SWAG 30 92 1764

Ролик натяжения ремня

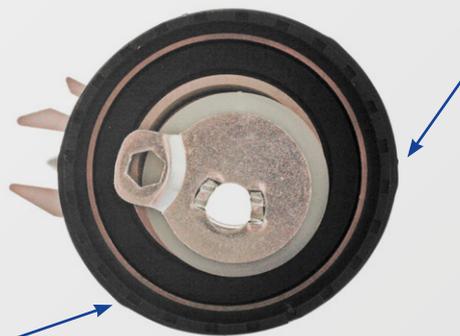
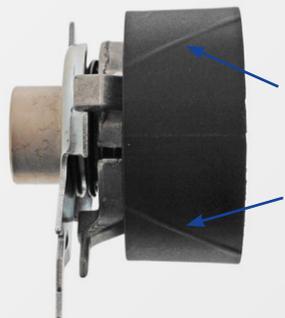
Ролик натяжения ремня вызывает вибрацию ремня ГРМ и, следовательно, шумы.

Первоначальная версия ролика натяжения ремня (ср. № 036 109 243 D и 036 109 243 G) имела круглую форму. Круглая форма ведет к описанным вибрациям ремня ГРМ и шумам. Этот вариант был заменен VW и больше не применяется.

SWAG рекомендует использовать ролик натяжения ремня SWAG 30 92 1764 (ср. № 036 109 243 J). Оптимизированный по шумовым характеристикам ролик разработан

специально для областей применения, приведенных выше. Рабочая поверхность ролика имеет диагональные выпуклости (см. фото). Это сделано для того, чтобы достичь равномерной работы ремня ГРМ. Благодаря неровной рабочей поверхности вибрация ремня уменьшается. Тем самым достигается более долгий срок службы ремня.

Рабочая поверхность ролика с диагональными выпуклостями не является производственным браком! Момент затяжки для болта крепления ролика составляет 20 Нм.
